改善箇所説明図

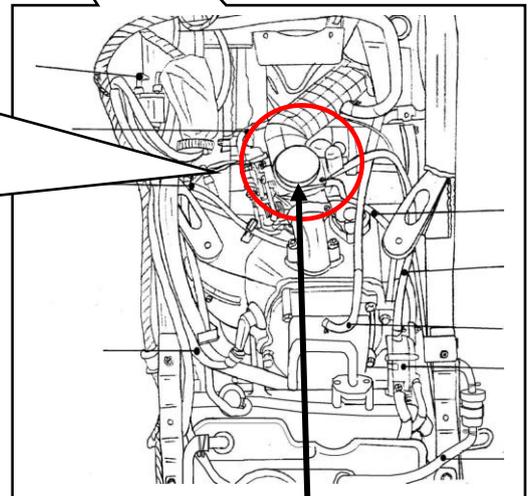
基準不適合発生箇所

キャブレターアッセンブリー式

〔キャブレターのスロットルバルブにおいて、キャブレターボディの形状が不適切なため、リターンスプリングがキャブレターボディから外れることがある。そのため、そのままの状態で使用を続けると、スロットルバルブが戻らず、エンジン回転が下がらなくなるおそれがある。〕

改善の内容

全車両、対策品のキャブレターに交換する。

対策後の識別：対策品のキャブレターASSYに青ペイントする
